A-30 监理工程师通知回复单 (H) ★

工程名称: 广东新南达电缆实业有限公司屋顶分布式光伏发电项目

编号: SRGF-SXBM-002

1. 现场通道木板接头处已用钉子进行有效固定

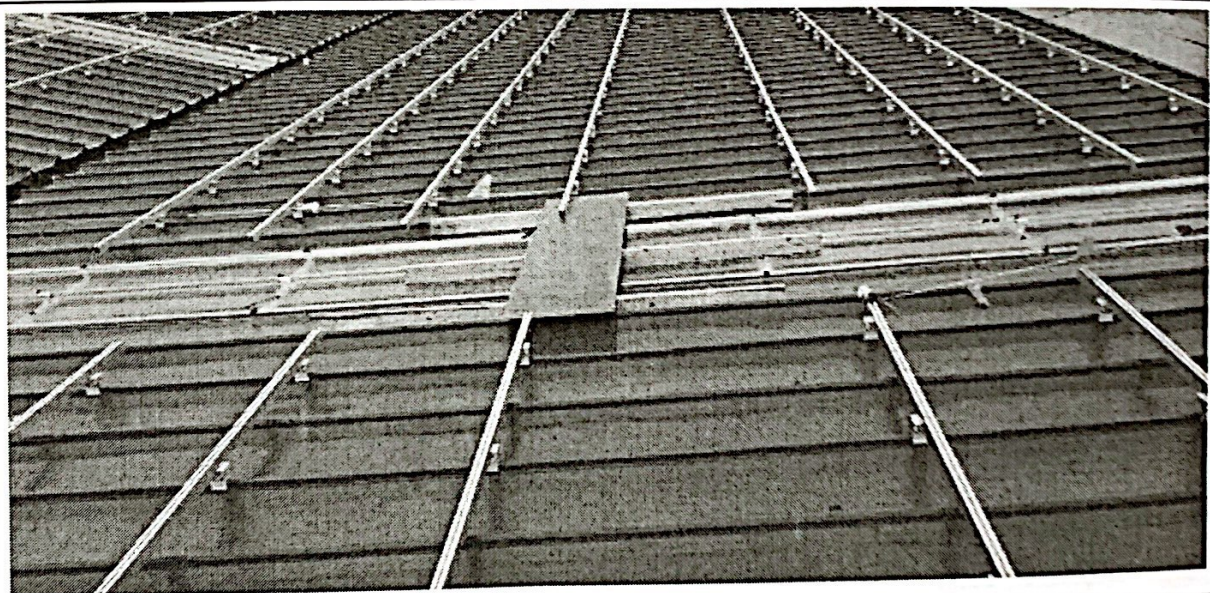
1. 施工通道木板接头处未合理进行固定连接处理。

① 施工通道木板接头处已固定。

回复: 屋面施工现场通道木板接头处已用钉子进行有效固定, 附整改照片。

2. 施工通道处，警示带已进行分段隔离

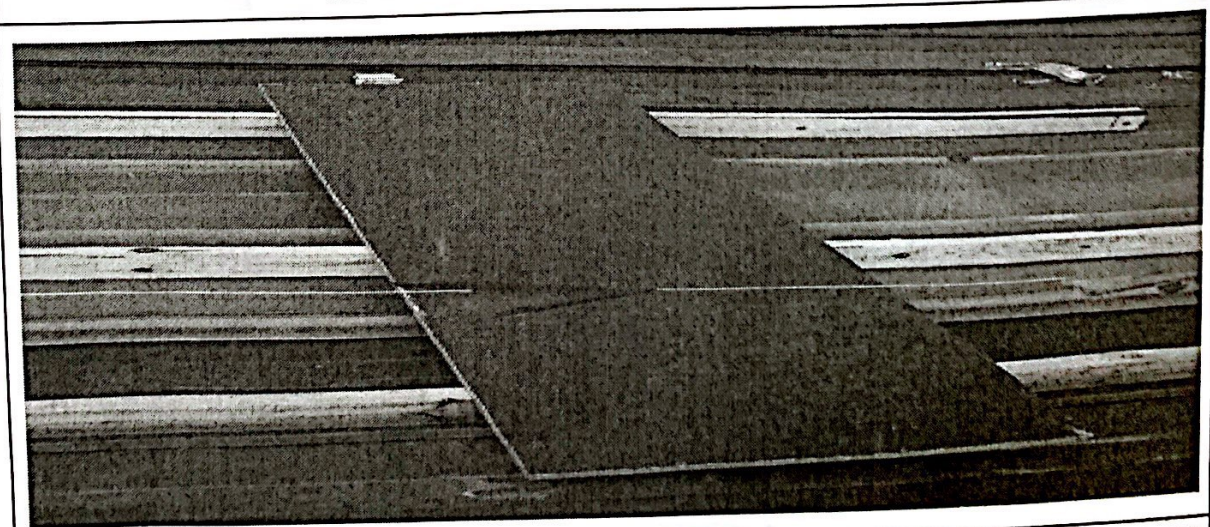
2. 屋面采光带上方铺设施工通道处, 警示带未进行分段隔离。

② 采光带处警示带未有效进行分段隔离。

回复: 施工通道处, 警示带已进行分段隔离, 附整改照片。

3. 屋面采光带铺设木板处已用钉子进行有效固定在木方上

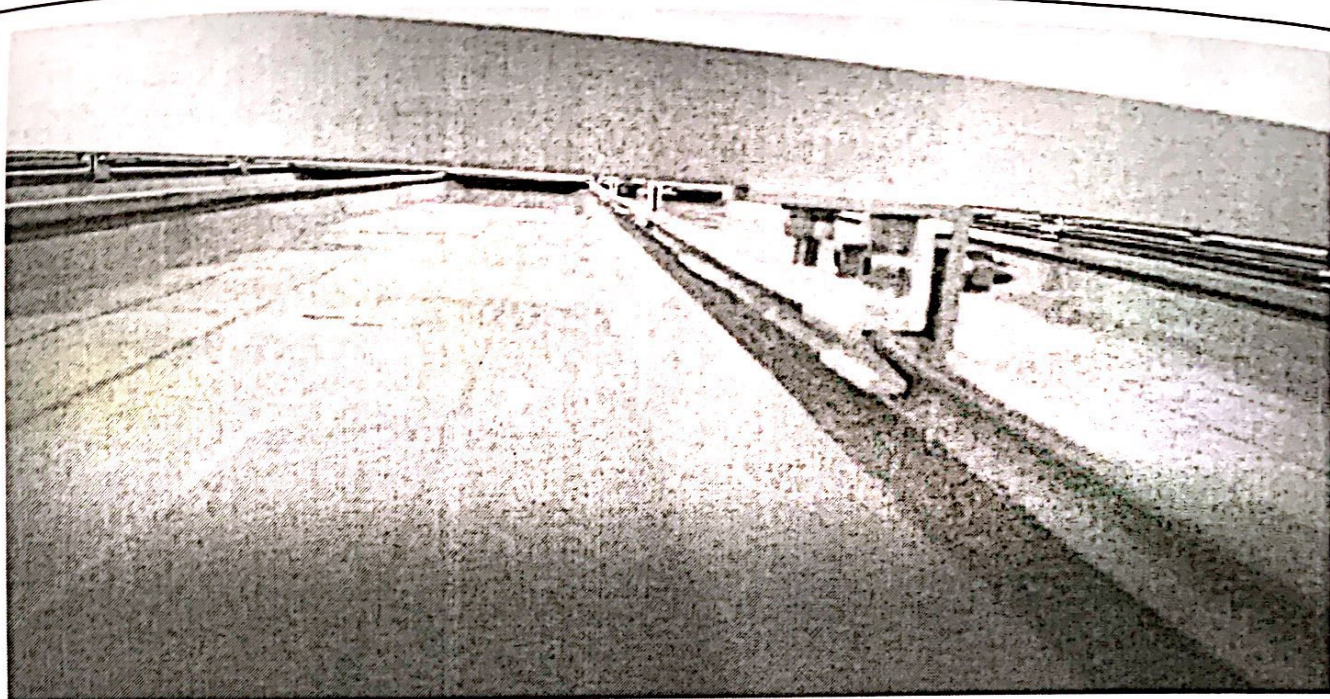
3. 部分采光带处施工通道敷设面较窄, 及部分通道下方无对采光带做保护措施。

③ 采光带处通道木板未有效更换木板下方无做保护措施。

回复: 屋面采光带铺设木板处已用钉子进行有效固定在木方上, 附整改照片。

4. 夹具与导轨连接螺栓处已整改照片

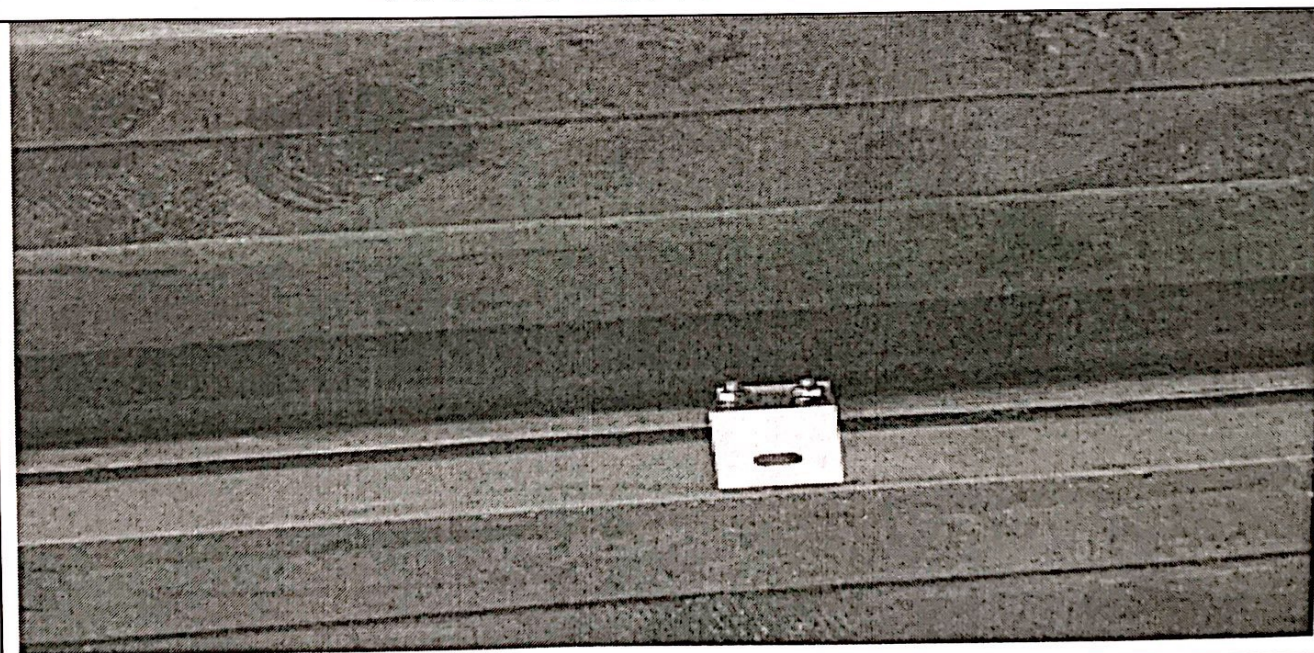
4. 1#屋面部分阵列存在夹具与导轨连接螺栓安装不到位现象;

④ 屋面部分紧固螺栓松动处理不到位。

回复: 已安排人员对夹具与导轨连接螺栓处进行检查, 已整改, 附照片。
